**MESSAGE DU CONSEIL MUNICIPAL
AU
CONSEIL GÉNÉRAL**

**Modification partielle du RCCZ
Secteur de l' « Ancienne voirie, Champsec »**

12 août 2021

Schéma d'aménagement *modifié* (cahier des charges de la zone à aménager « Ancienne voirie »)

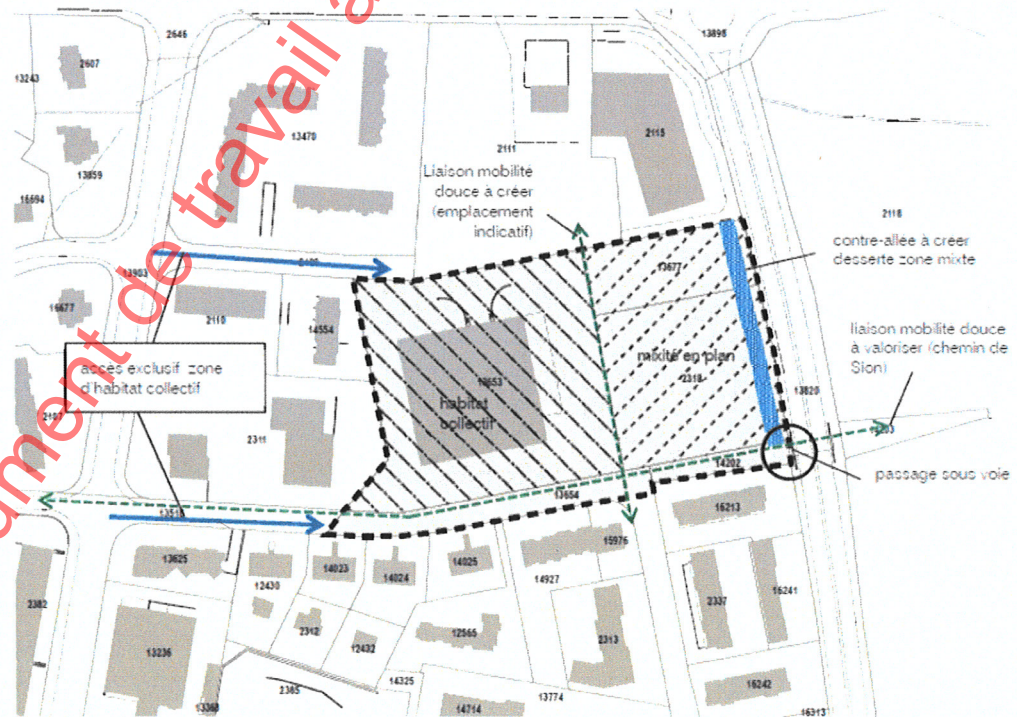
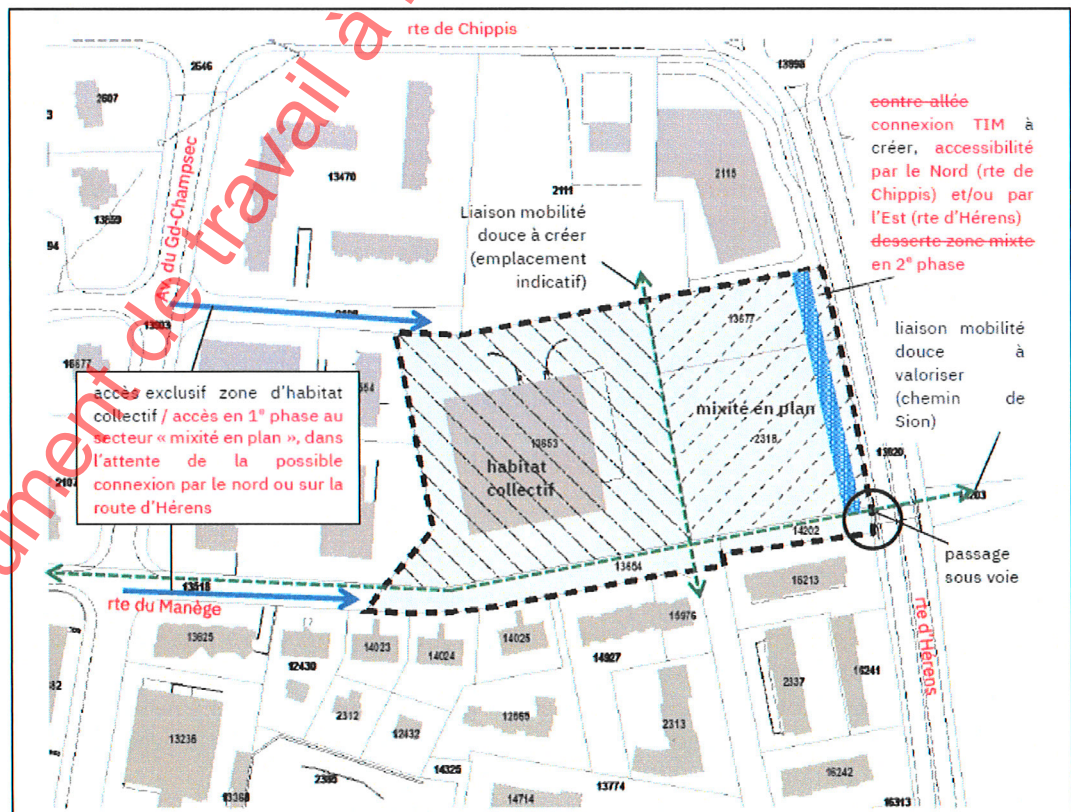
En effet, le principe de desserte motorisée des activités longeant la route d'Hérens à réaliser uniquement depuis une contre-allée doit être adapté.

Dès lors, une proposition intermédiaire, dans l'intervalle de pouvoir réaliser à moyen terme un accès par le nord ou directement depuis la route d'Hérens si les contraintes de connexion au réseau routier cantonal venaient à être modifiées, consiste à desservir le futur secteur d'activités par l'avenue du Grand-Champsec (au Nord du périmètre du cahier des charges) tout en maintenant la desserte de l'habitat par la route du Manège et/ou par l'avenue de Grand-Champsec.

L'affectation du sol, tout comme la zone de danger, reste inchangée. Seul le cahier des charges « Champsec : ancienne voirie » est adapté de la façon suivante :

Coordonner la mixité d'usages en fonction de la vision à long terme du quartier de Champsec (centralité de l'habitat et frange protectrice périphérique constituée d'activités économiques ~~sans~~ avec interpénétration limitée à l'intérieur du quartier de Champsec).

- > Réaliser un concept de circulation pour la mise en place d'accès séparatifs à terme : activités accessibles par le Nord (rte de Chippis) et/ou par l'Est (rte d'Hérens) ~~la contre-allée exclusivement~~, habitat accessible par les une (des) route(s) de quartier interne(s).
- > ~~Aménager~~ Etudier la faisabilité d'une connexion en transport individuel motorisé (TIM) contre-allée routière le long de la route d'Hérens depuis le réseau primaire et rester en veille active sur cette possibilité.
- > En attendant la réalisation d'une connexion TIM depuis le réseau primaire (connexion au Nord et/ou à l'Est), permettre une accessibilité provisoire du secteur « mixité en plan » depuis l'av. de Grand Champsec.
